Müşteri ifadesi / Atölye tespiti

Teknik açıklama

Resim 1 ve 2: Amortisör klipslerinin örnek görünümü 2Q0 615 307.

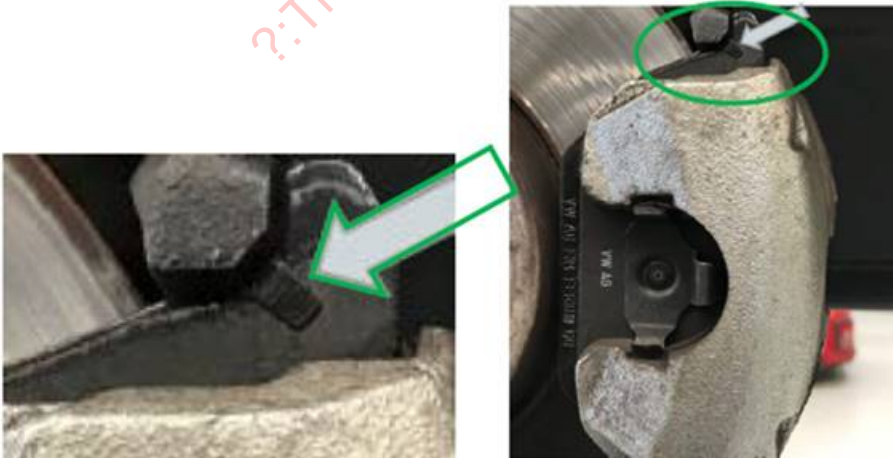
Fren balatası ve fren kaliperi arasındaki parçaların tolerans uyumsuzluğu var. Bunun sonucunda fren balatalarından sesler geliyor.

- Araca ait ön fren balatalarının üst bölgesindeki amortisör klipslerini (her fren balatasında bir tane, topla 4 klips) OP No.: 2Q0 615 307 (bakınız resim 1 ve 2) monte edin.
